Nota zienswijzen ten aanzien van

ontwerpbestemmingsplan en ontwerpbesluit hogere
grenswaarde Wet Geluidhinder bestemmingsplan Peize-Zuid

Afbeelding 2: Waterontsluitingsgebieden en afwateringsknooppunt welke al overbelast is

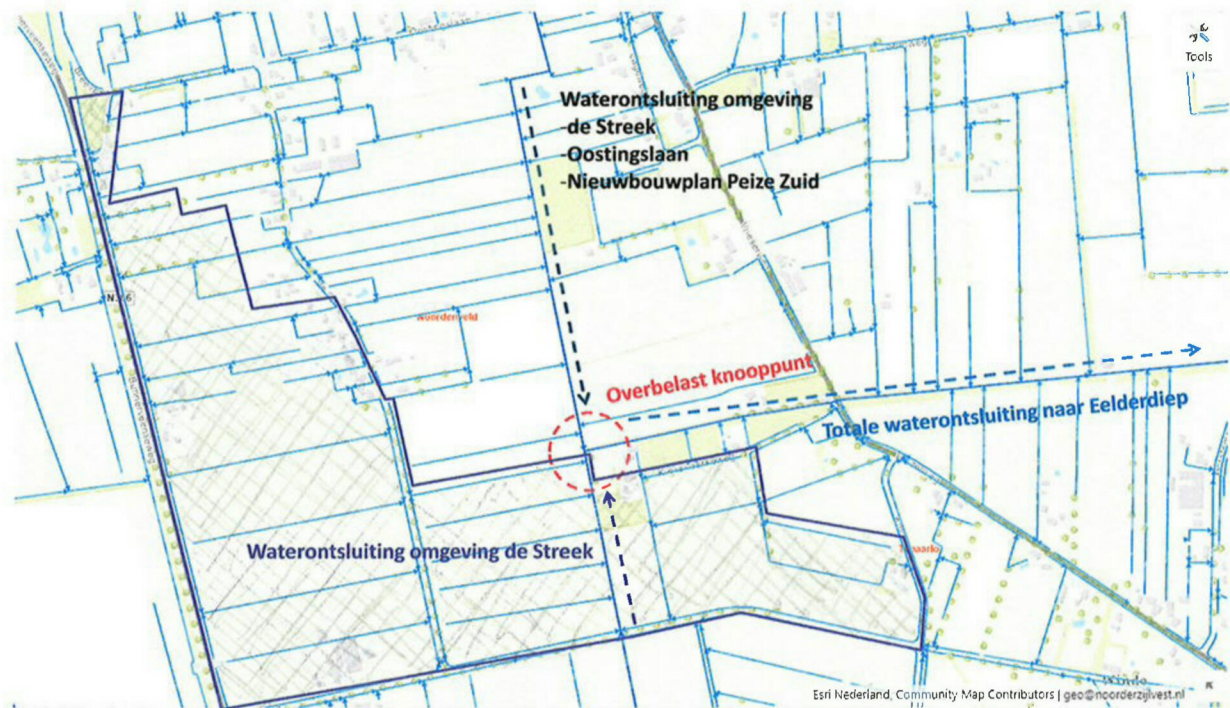
In de natte periodes van het jaar zijn er op dit moment al problemen met een vlotte waterafvoer naar het Eelderdiep. Het water vanuit het nieuwbouwplan zal daar in de toekomst nog extra bij gaan komen. Het water van de daken gaat niet de bodem in voor een natuurlijke afwatering, maar zal via een afwateringssysteem op hetzelfde punt uitkomen waardoor de afwatering voor ons gebied extra vertraging op zal gaan lopen, zie afbeelding 2.

Figuur 2: hoogteligging maaiveld plangebied

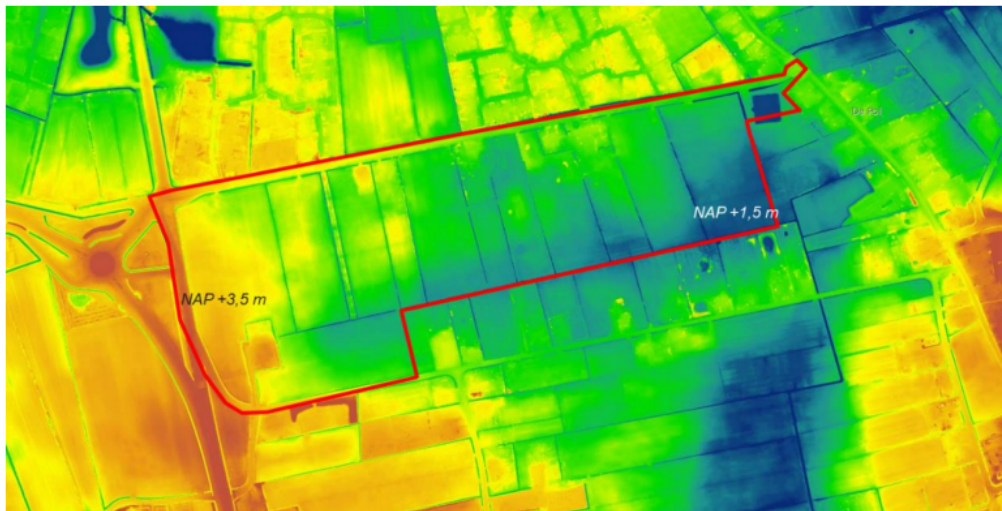
2.1 Onvoldoende onderzoek naar gevolgen ophoging voor omwonenden

Mijn perceel is gelegen op relatief laaggelegen grond en grenst bovendien aan een van de meest laagstgelegen delen van het Plangebied.
